Eight Discipline Report (8D Report)

To :	8D report No. :
From : Chicony Power Technology	RMA claim No. : N/A
CC :	Chicony Power P/N : W065RP76P-AX01
	Customer P/N : 0A001-01056600
Submit date:	Product description : 65W PD
Receive date : 2023/9/5	Defect D/C or Lot No. :
Subject : 客戶告知 X01 版本單體，搭配手機測試，PPS 功能異常，無法維持 19.58V 充電。 FW(韌體)	
D1.) 問題解決成員:Use Team Approach	
主持者 (Team Leader) : Edward Ho 內部成員 (Internal Team Members) : PM : Laura Fang Sales : Jennie Chiang RD : Will Wu 外部成員 (External Team Member) : Richtek : Macro Chang、Yiwei Wu、Ben Chi、Patty Wu	
D2.)問題說明:Problem Description:	
(Note: Use who, what, when, where, why, how, how many to specify the Customer's problem.)	
客戶告知 X01 版本單體，搭配手機測試，PPS 功能異常，輸出電壓會下降且無法維持 19.58V 充電。 樣機單體：W065RP76P-AX01 / Version X01。

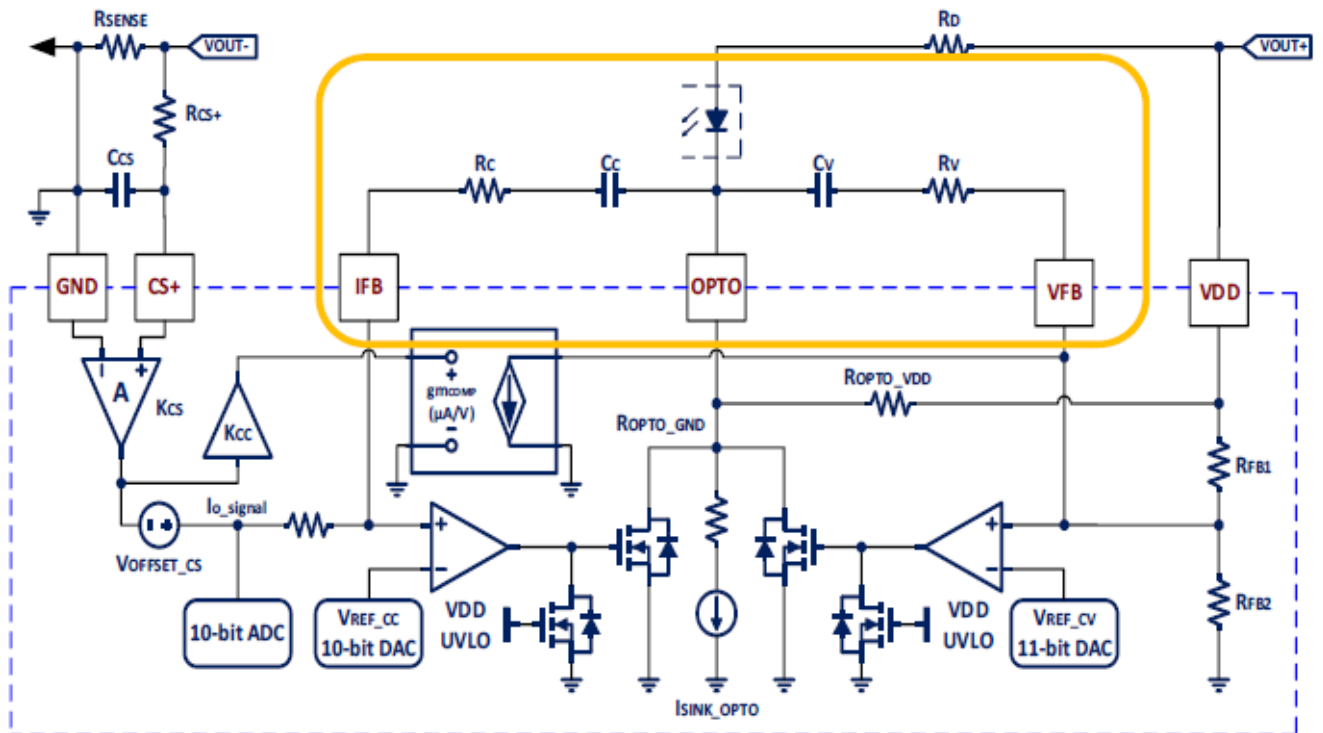
- 電壓由 16.08V 昇至 19.58V 時，發生輸出電流變大至 3.1A 。

Index205 : Device request PPS 16.08V 1.1A

Index211 : Device request PPS 19.58V 1.1A

Index217 : Device request PPS 9V 2A

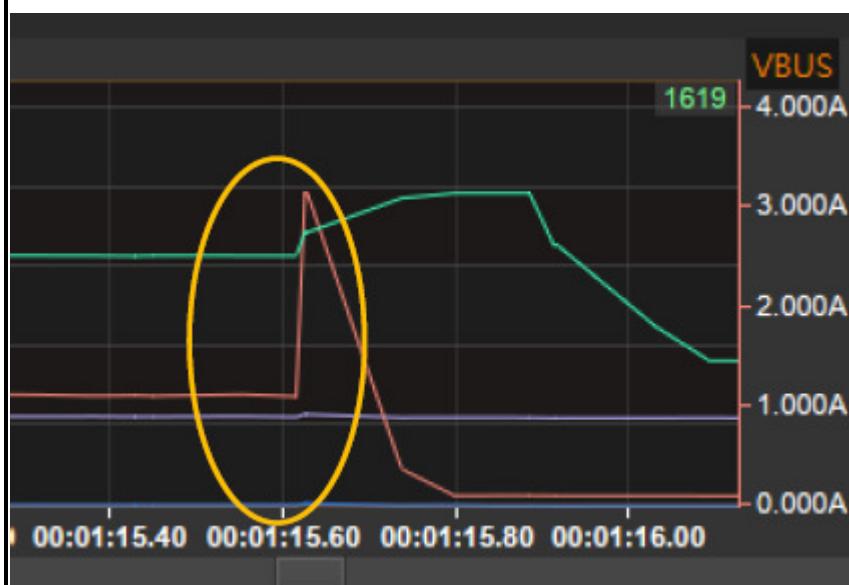
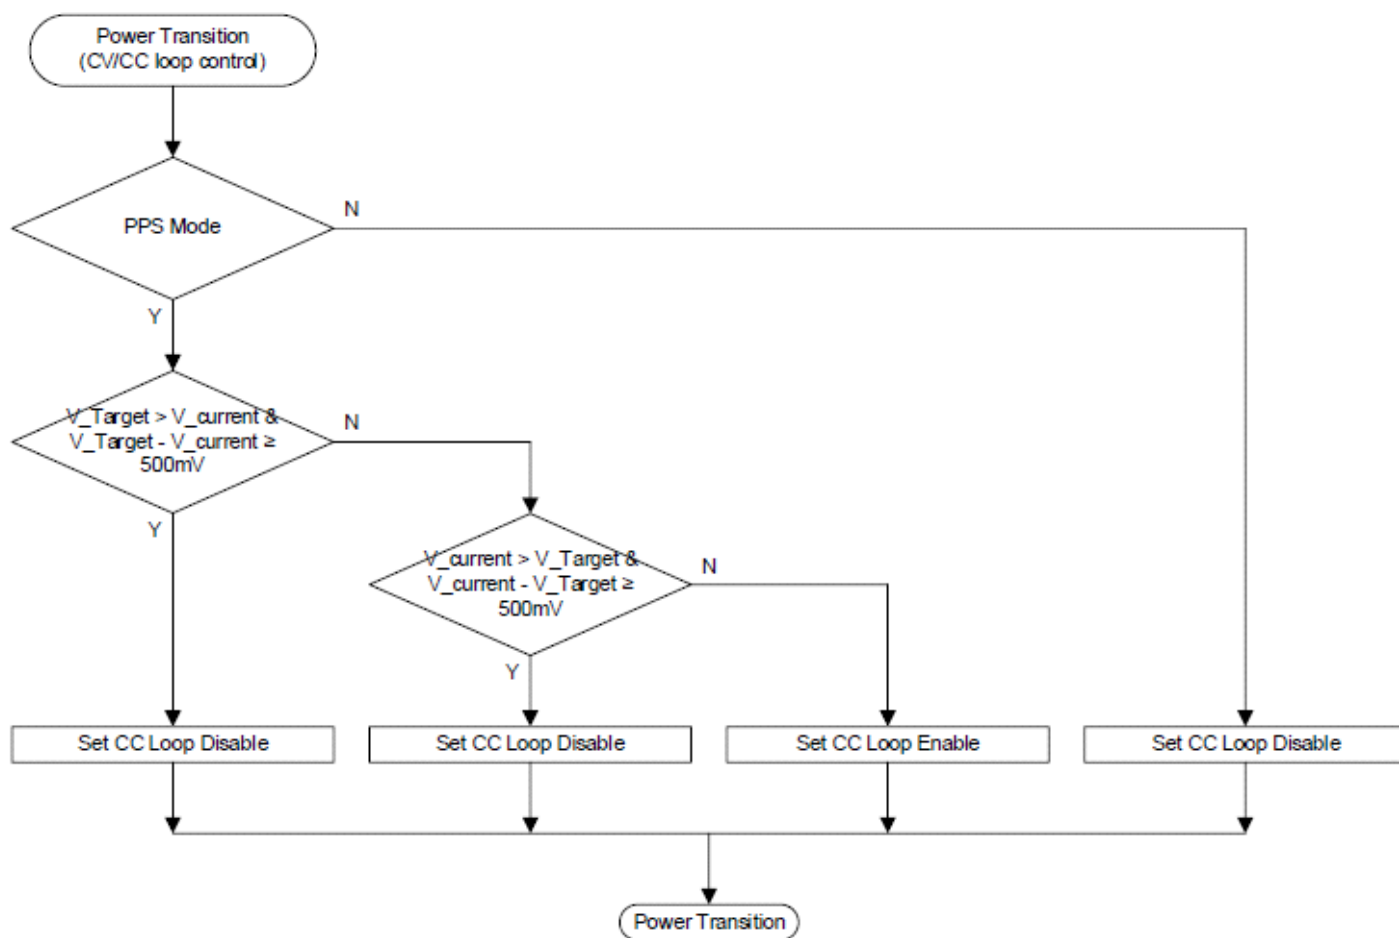
4. PPS 模式 CV 及 CC loop 會依補償迴路的誤差量，來互搶 CV / CC loop 的優先權。
有較大誤差量的迴路，會得到控制迴路優先權。

5. 為了避免 CV loop 和 CC loop 互先搶控制優先權。在目標電壓與目前電壓的電壓差大於或等於 500mV 時，會將 CC loop 設為 open，讓輸出電壓可以達到目標電壓。
在這種情況下，如果 device 沒有限制負載電流時，就會產生很大的電流。
